Overeenkomstig het bepaalde in de Wet ruimtelijke ordening heeft het ontwerpbestemmingsplan “Wethouder Giermanstraat”, met de daarop betrekking hebbende stukken, met ingang van 22 september 2020 voor de duur van zes weken voor een ieder ter inzage gelegen, met de mogelijkheid zienswijzen in te dienen.

Inhoudelijke behandeling

Bijlage 1 Impressies bouwplan vanuit Cortenoever en tuin indiener zienswijze nr. 1

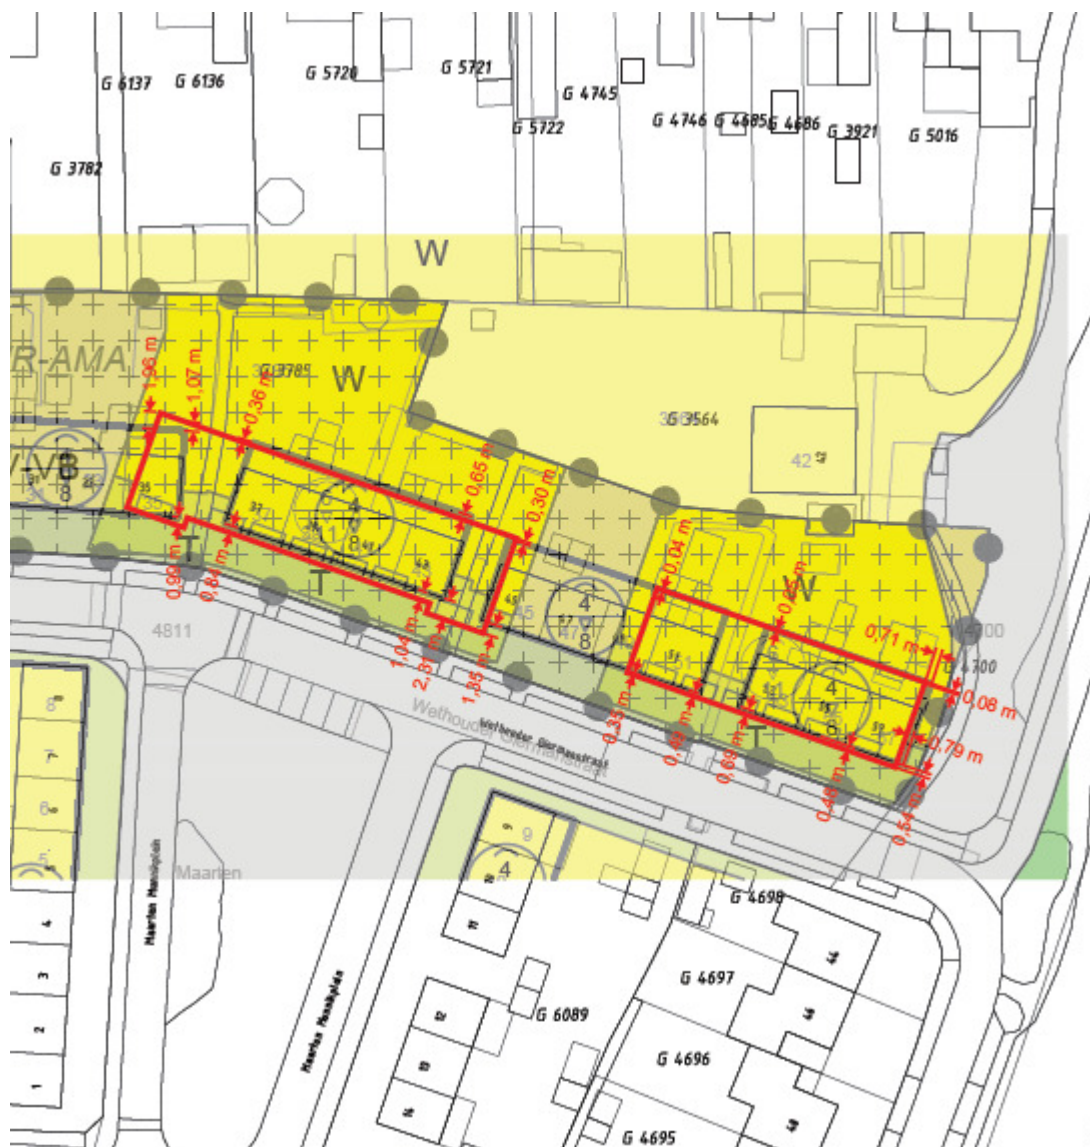
onder andere resulteert in het hanteren van vergelijkbare dakhellingsgraden. De huidige bebouwing in de straat en aan het Maarten Munnikplein hebben daken met een dakhelling van meer dan 45 graden. Ten opzichte van de huidige situatie kan vanuit de nieuw te realiseren woningen meer zicht ontstaan op de diepe tuin en de woning van de indiener van de zienswijze. Wel is in de huidige situatie sprake van dakkapellen en zal in de nieuwe situatie de raampartijen op een vergelijkbare hoogte worden gesitueerd als deze dakkapellen. Voor zover er sprake is van zicht vanuit deze raampartijen is deze in de huidige situatie ook al deels aanwezig. Daarnaast blijft sprake van achtertuinen en een achterpad tot aan de perceelgrens. Als bijlage 1 bij deze zienswijzennota zijn impressies opgenomen van de huidige situatie en het voorgenomen bouwplan gezien vanuit de tuin van initiatiefnemer en gezien vanuit Cortenoever. De dakkapellen in de huidige situatie zijn daarbij niet weergegeven. Het voorgenomen bouwplan gaat uit van schuine dakramen in plaats van dakkapellen, zodat inkijk wordt beperkt. Op grond van de landelijke wetgeving (Wet algemene bepalingen omgevingsrecht) is het realiseren van dakkapellen aan de achterzijde echter vergunningsvrij. Om de indiener van de zienswijzen toch tegemoet te komen is tussen de gemeente, de indiener van de zienswijze en Veluwonen afgesproken dat de realisatie van dakkapellen in de toekomst wordt uitgesloten door Veluwonen. Dit zal ook op worden genomen in toekomstige (verhuur)contracten. Daarnaast wordt de maximale nokhoogte verlaagd van 11 meter naar 10,5 meter. Met een toegestane goot- en nokhoogte

M.	Door de hogere nieuwe bouwhoogte zal er meer schaduw zijn op ons perceel. Zeker in de wintermaanden zal ook het zonlicht in de woning afnemen. Ook de tuin zal gedurende het jaar ook meer in de schaduw liggen.	Er is een bezonningsstudie uitgevoerd en ook gedeeld met de initiatiefnemer. In de winterperiode (kortste dagen) is een deel van het dak van initiatiefnemer in de schaduw gelegen. In het voorjaar, zomer en najaar niet. Als de indiener van de zienswijze van mening is dat hier mogelijk planschade door ontstaat kan hiervoor een planschadeverzoek worden

van 6 en 10,5 meter wordt niet veel afgeweken van bij in de directe omgeving toegestane goot- en nokhoogtes van 6 en 10 meter aan de baron van Sytze mastraat, 6 en 10 meter voor een aantal woningen aan het Maarten Munnickplein en de woningen de Maarten Putstraat met een goot- en nokhoogte van 7 en 12 meter. Het voorgenomen bouwplan zal hierop worden aangepast en een iets andere dakhelling krijgen (tussen de 41 en 42 graden in plaats van 43 graden). De bouwhoogtes zijn daarmee passend in een centrumdorps omgeving.

Afbeelding 7: Situering beoogde bouwmassa's (gestreepte is huidige feitelijke situatie – huidige bebouwing).

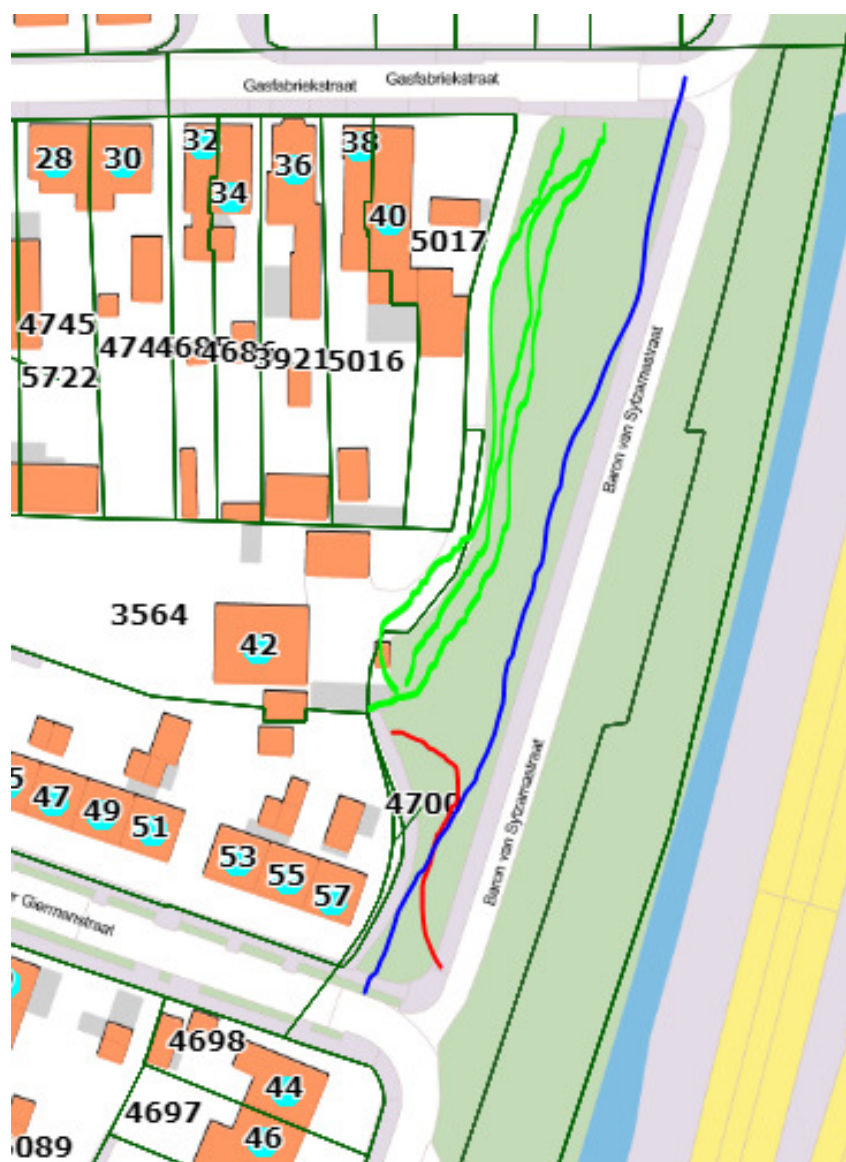
B.	De bouwvlakken van de nieuw te realiseren woningen worden verder naar achteren geplaatst. Hierdoor komen de woningen dicht op ons perceel te staan. In het bestemmingsplan wordt bij de toelichting 2.3 aangegeven dat de bouwblokken iets verplaatsen. Hiervoor zal een getal vermeld moeten worden.	In de bijlage 2 bij deze zienswijzennota is een planologische vergelijking gemaakt tussen de verbeelding van bestemmingsplan 'Kom Brummen' en ontwerpbestemmingsplan 'Wethouder Giermanstraat'. Hieruit blijkt dat de achterzijde van de bouwvlakken niet gewijzigd is ten opzichte van de nu al geldende bouwvlakken in bestemmingsplan 'Kom Brummen'. Het bouwvlak is daarmee niet naar achteren gezet. In de feitelijke situatie zijn de bouwvlakken echter niet geheel benut en zijn de woningen maar 6,76 meter diep. In de beoogde situatie wordt het bouwvlak wel benut en zijn de woningen 9,40 meter diep. In bijlage 3 bij deze zienswijzennota is dit inzichtelijk gemaakt op basis van een massastudie. Dit zal worden opgenomen in de toelichting van het bestemmingsplan.	Ja, de toelichting onder 2.3 van het bestemmingsplan wordt aangevuld met de planologische vergelijking van de bouwvlakken en de feitelijke vergelijking van de bebouwde oppervlakte.
